Oficio N° 17550

Ref. Expediente N° NC2016/0001070

Asunto: PATENTE DE INVENCIÓN – PCT

Título de la solicitud: “BASE DE VACÍO PARA ENVASE” (Radicado No. NC2016/0001070 del 23 de agosto de 2016).

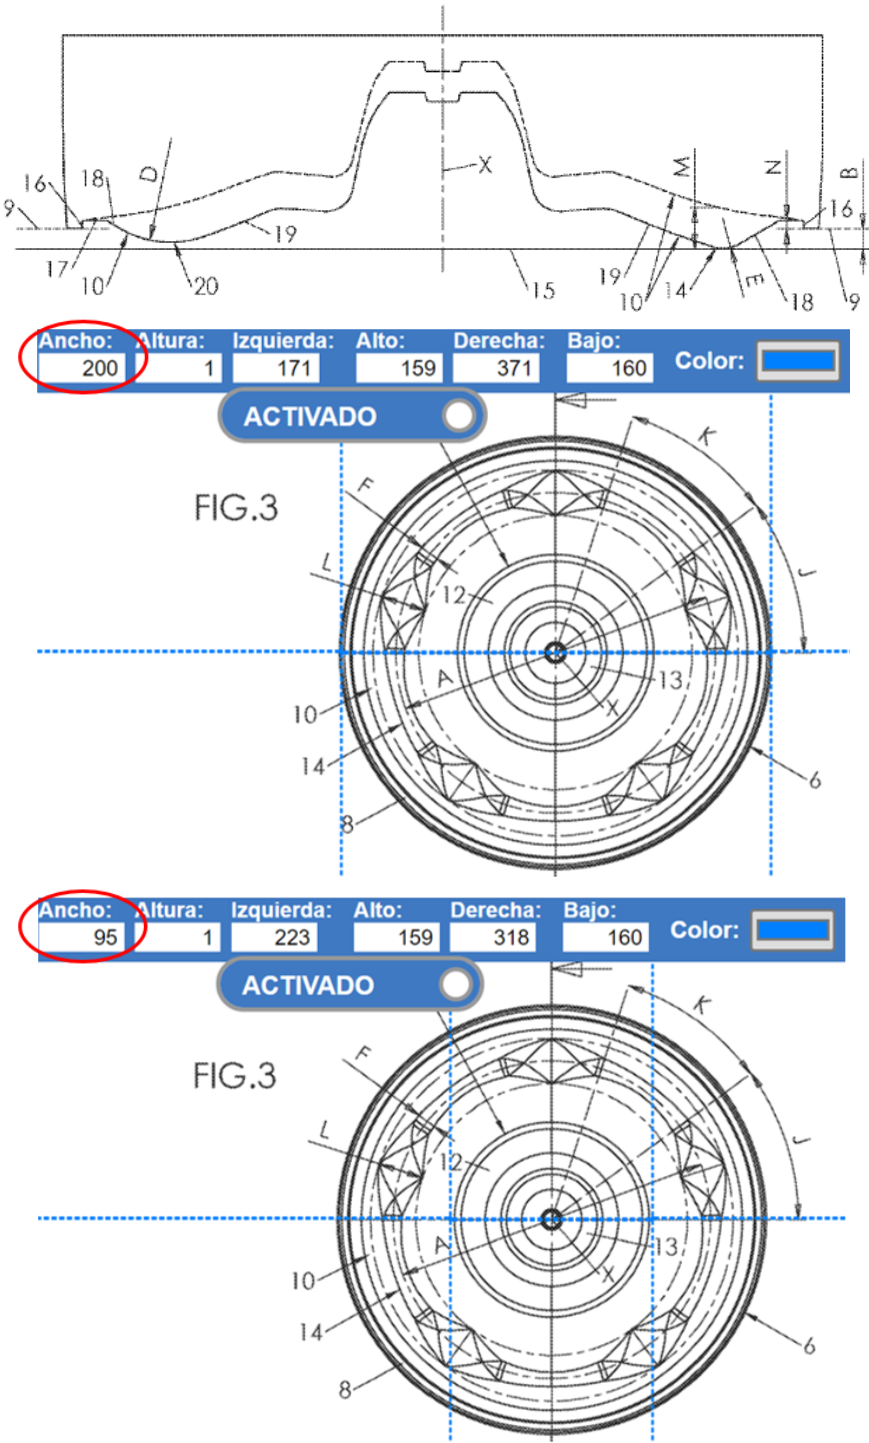
- Reivindicaciones 5 y 6: Se observa en la Figura 3 que la porción de base (6) incluye una zona central (12) y se observa en la Figura 5 que el eje longitudinal (X) del envase se extiende a través de la zona central (12). Empleando la imagen de la Figura 3 se observa que el diámetro de la base (6) es de 200 píxeles, y el diámetro de la zona central (12) es de 95 píxeles. El porcentaje del área plana de la zona central con respecto al área plana total de la base se determina con la relación $\frac{(Diámetro_{central})^2}{(Diámetro_{base})^2}$. Teniendo en cuenta los valores de los

diámetros del análisis de imagen se obtiene $\frac{95^2}{200^2} = 0.23$, lo cual es equivalente a 23%.

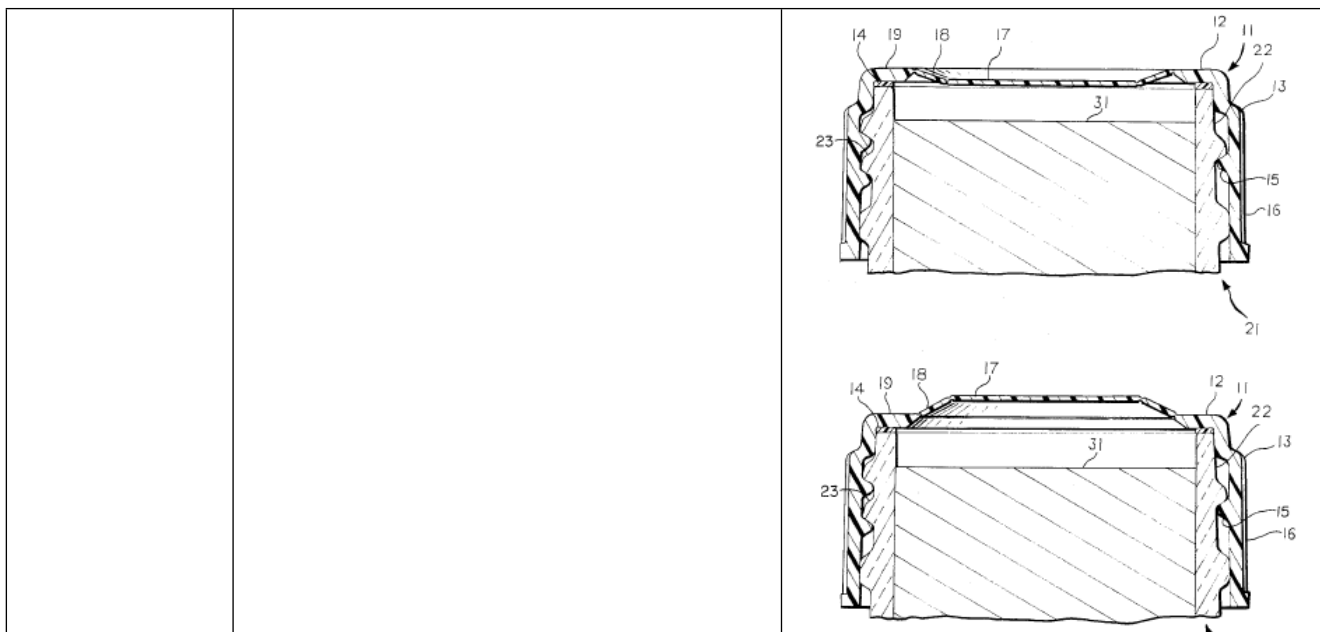
Características esenciales	D1	D3
Reiv.1. El envase de la reivindicación 1	Un contenedor (1) de material plástico (Resumen).	El contenedor (21) (Col. 3, línea 12).
Reiv.13. En donde un cierre del envase incluye un indicador de vacío.	No mencionado	Se observa en las Figuras 2 y 3 que el contenedor (21) tiene un cierre (11) el cual incluye un indicador de vacío (17, 18) en su parte superior.

Sin embargo, la utilización de un cierre con indicador de vacío para identificar de forma visual si el contenedor se encuentra sellado al vacío ya está divulgada en D3 que se refiere un contenedor (21) que cuenta con un cierre (11) el cual incluye un indicador de vacío (17, 18) en su parte superior (Figuras 2 y 3).

FIG.3

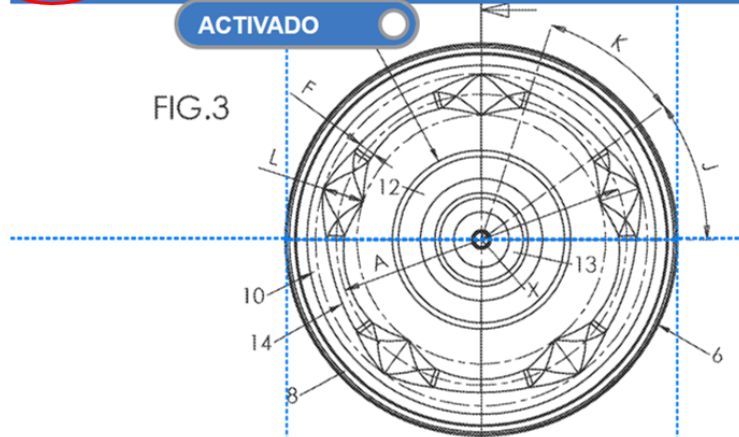
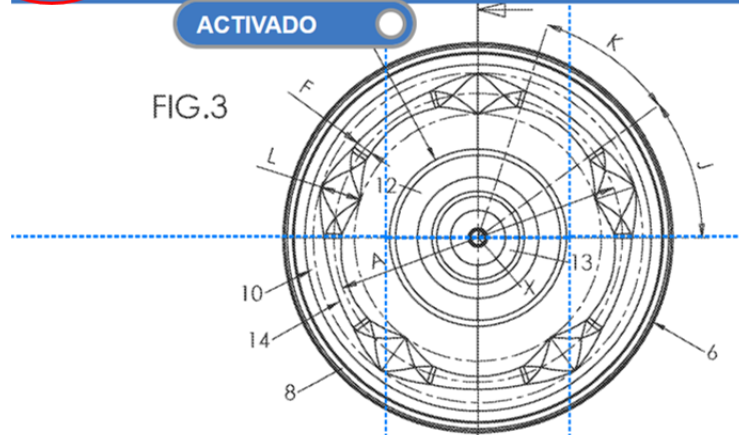
- Reivindicaciones 22 y 23: Se observa en la Figura 3 que la porción de base (6) incluye una zona central (12) y se observa en la Figura 5 que el eje longitudinal (X) del envase se extiende a través de la zona central (12). Empleando la imagen de la Figura 3 se observa que el diámetro de la base (6) es de 200

pixeles, y el diámetro de la zona central (12) es de 95 pixeles. El porcentaje del área plana de la zona central con respecto al área plana total de la base se determina con la relación $\frac{(Diámetro_{central})^2}{(Diámetro_{base})^2}$. Teniendo en cuenta los valores de los diámetros del análisis de imagen se obtiene $\frac{95^2}{200^2} = 0.23$, lo cual es equivalente a 23%.
